柏崎刈羽原子力発電所における
標準応答スペクトルに基づく評価について

2021年10月19日
東京電力ホールディングス株式会社

前回会合（2021年7月9日 第4回会合）におけるコメント

6. 既許可の基準地震動との比較 加速度応答スペクトル（荒浜側）

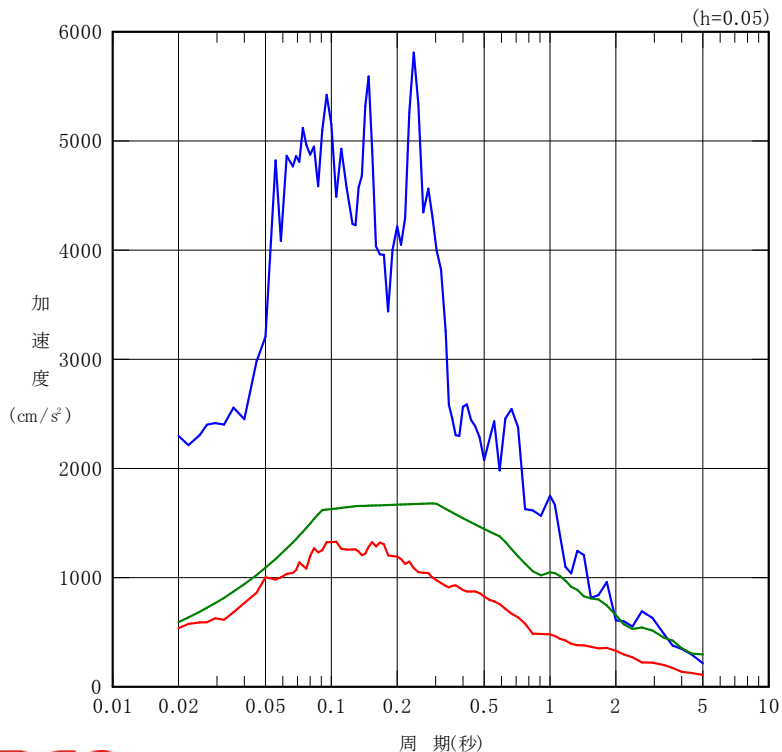
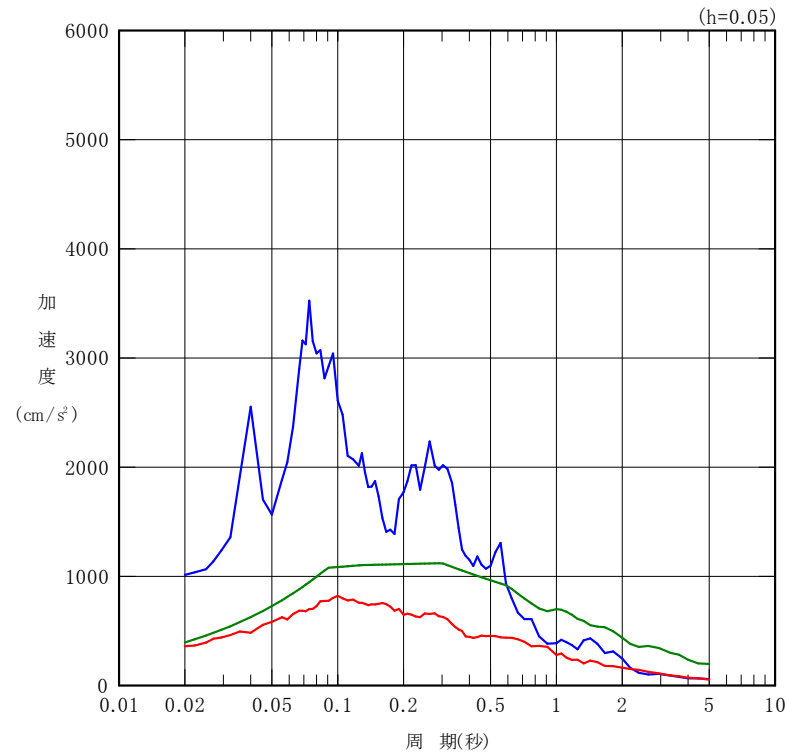
コメント
No.7

- 柏崎刈羽原子力発電所における基準地震動は、基準地震動Ss-1（F-B断層による地震）は主に短周期側、基準地震動Ss-3（長岡平野西縁断層帯による地震）は主に長周期側に大きな成分を持つという特徴があることから、これらの周期帯に着目して既許可の基準地震動との包絡関係を確認。
- 標準応答スペクトルに基づく評価結果は、短周期側では水平及び鉛直方向ともに基準地震動Ss-1に包絡されること、長周期側では水平及び鉛直方向ともに基準地震動Ss-3により包絡されることを確認。

6. 既許可の基準地震動との比較 擬似速度応答スペクトル（大湊側）

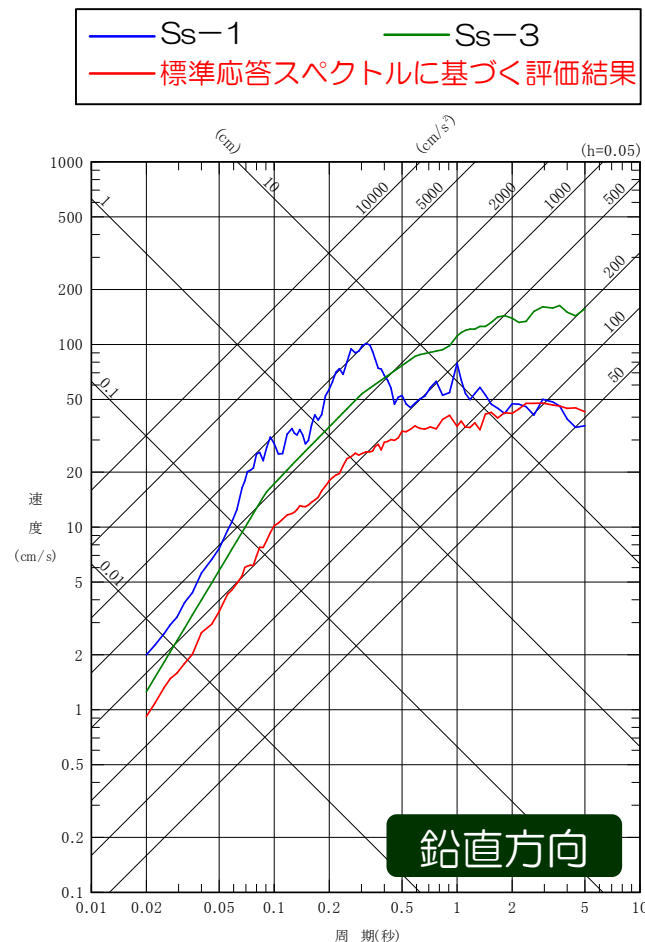
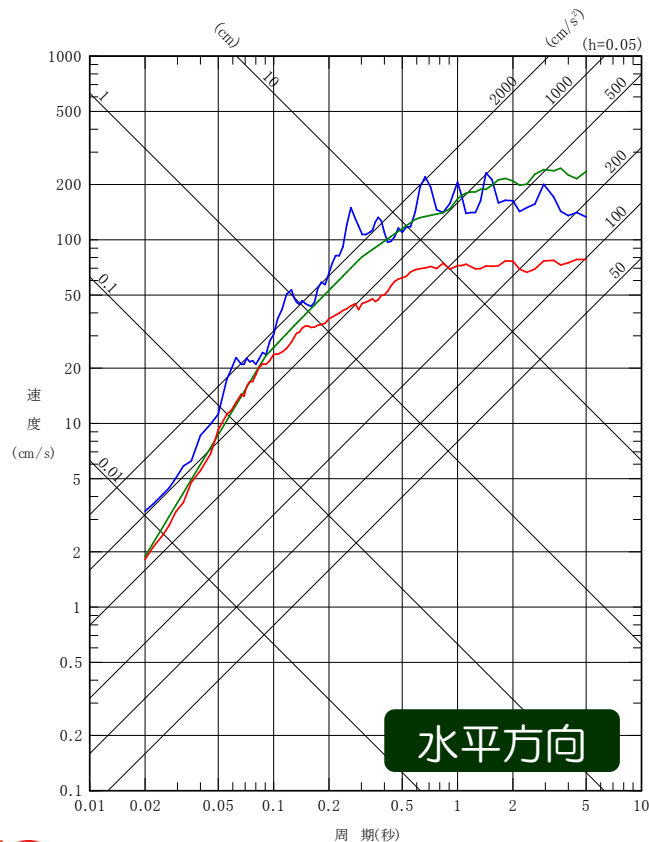
コメント
No.7

- 柏崎刈羽原子力発電所における基準地震動は、基準地震動Ss-1（F-B断層による地震）は主に短周期側、基準地震動Ss-3（長岡平野西縁断層帯による地震）は主に長周期側に大きな成分を持つという特徴があることから、これらの周期帯に着目して既許可の基準地震動との包絡関係を確認。
- 標準応答スペクトルに基づく評価結果は、短周期側では水平及び鉛直方向ともに基準地震動Ss-1に包絡されること、長周期側では水平及び鉛直方向ともに基準地震動Ss-3により包絡されることを確認。

6. 既許可の基準地震動との比較 加速度応答スペクトル（大湊側）

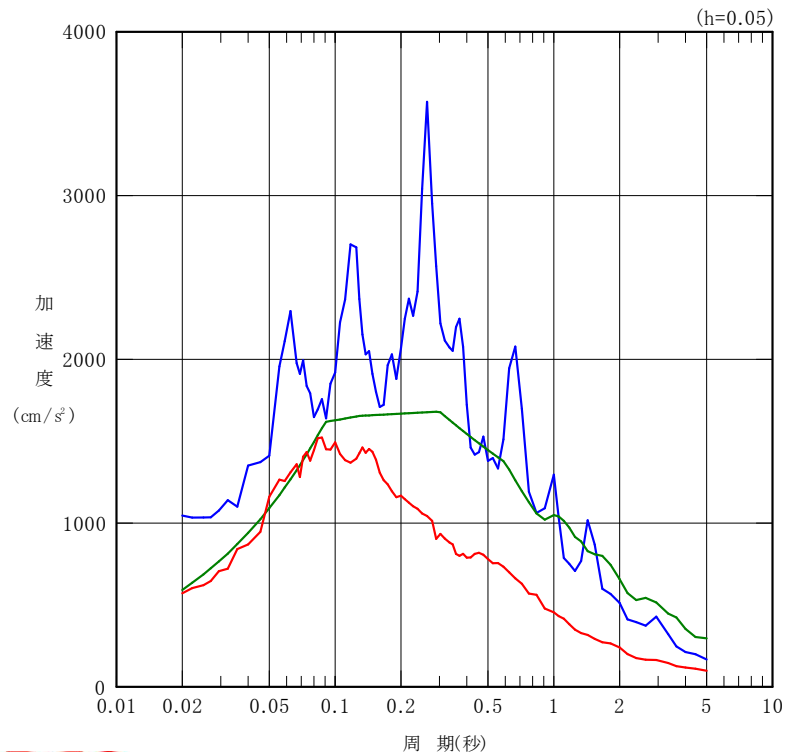
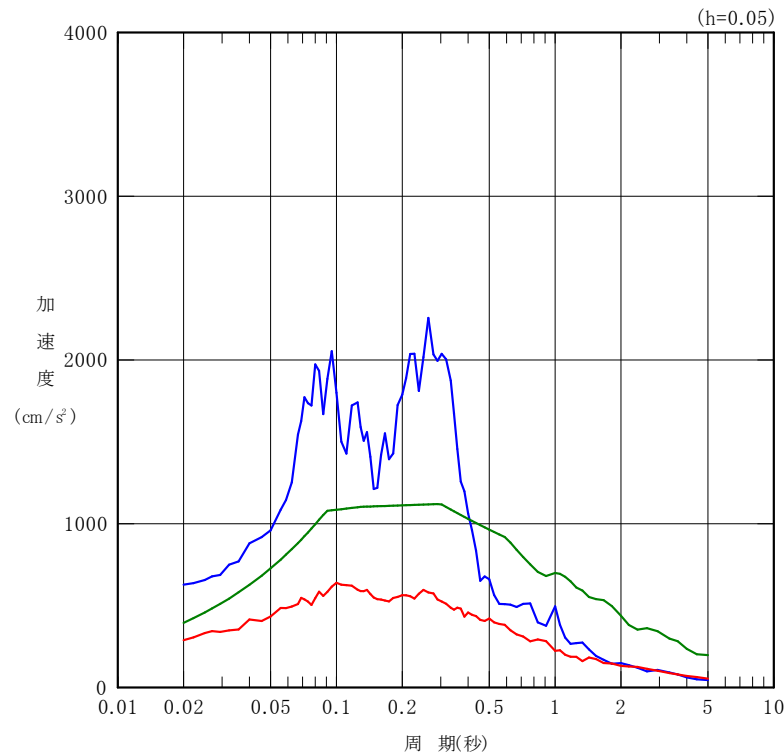
コメント
No.7

- 柏崎刈羽原子力発電所における基準地震動は、基準地震動Ss-1（F-B断層による地震）は主に短周期側、基準地震動Ss-3（長岡平野西縁断層帯による地震）は主に長周期側に大きな成分を持つという特徴があることから、これらの周期帯に着目して既許可の基準地震動との包絡関係を確認。
- 標準応答スペクトルに基づく評価結果は、短周期側では水平及び鉛直方向ともに基準地震動Ss-1に包絡されること、長周期側では水平及び鉛直方向ともに基準地震動Ss-3により包絡されることを確認。

応答スペクトルの比較による検討

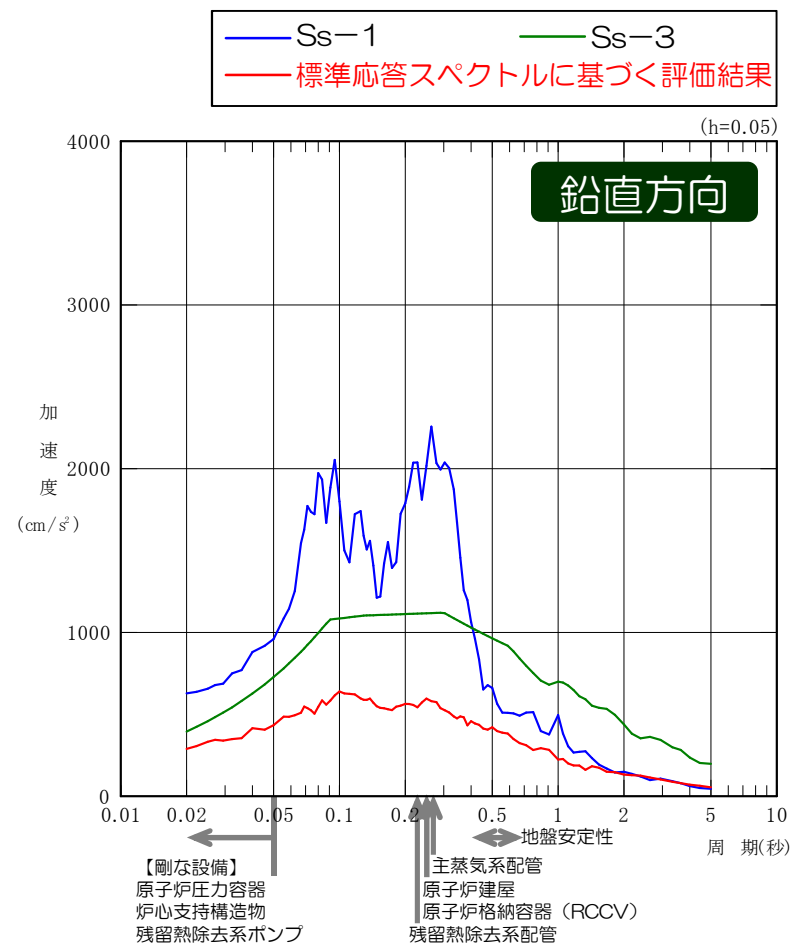
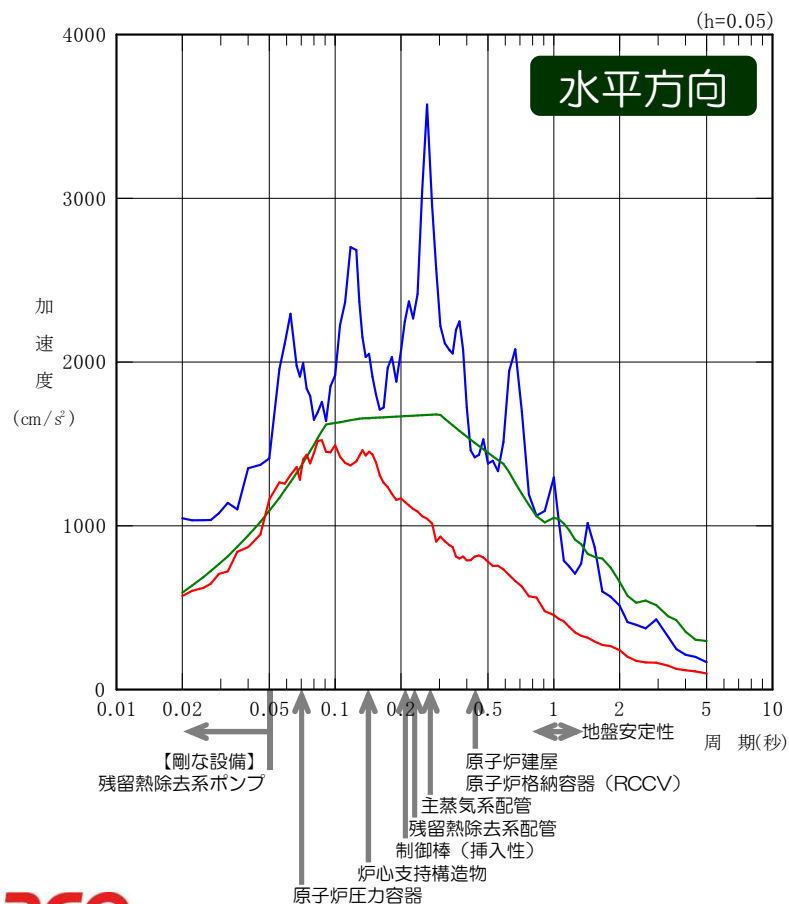
コメント
No.7

- 基準地震動Ss-1と標準応答スペクトルを比較すると、荒浜側及び大湊側ともに、水平方向については基準地震動Ss-1が全ての周期帯で上回っており、鉛直方向についても基準地震動Ss-1が長周期側の一部の周期帯を除いて上回っている。このことから、この周期帯と、主要な施設及び地盤の固有周期の関係について、大湊側を代表として確認を行った。

【補足3】敷地の南西側で発生する地震による荒浜側の増幅特性の影響を考慮した場合の評価

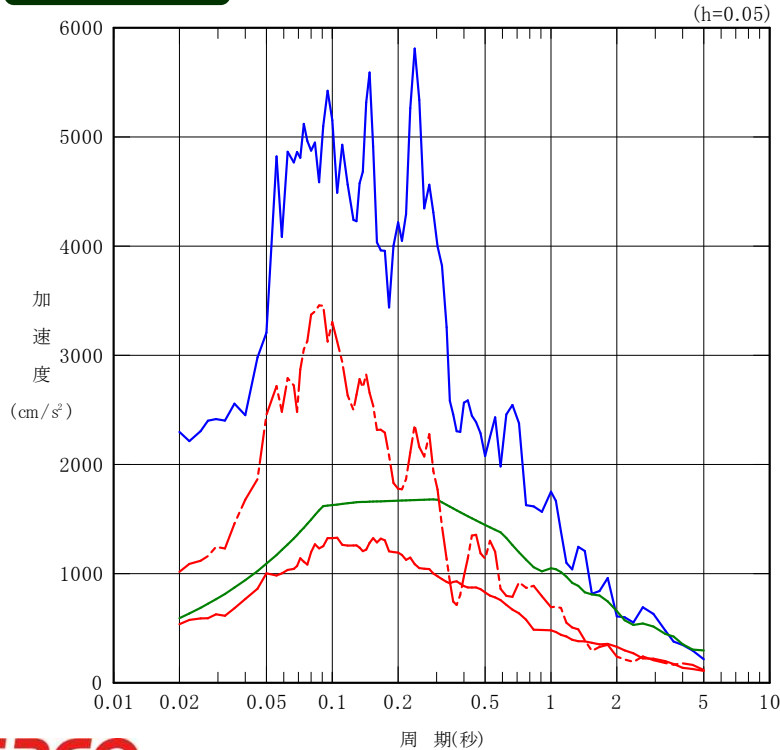
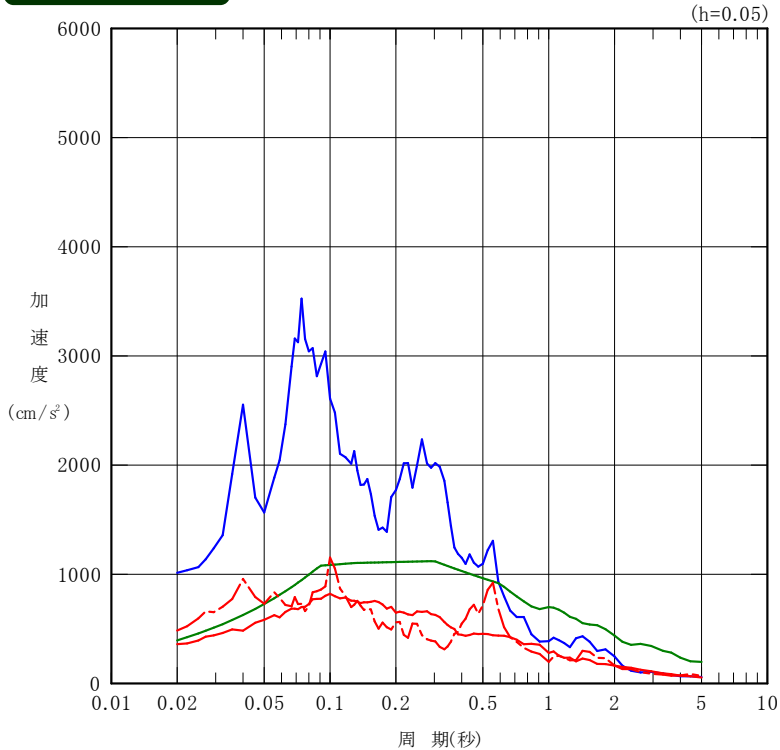
コメント
No.5
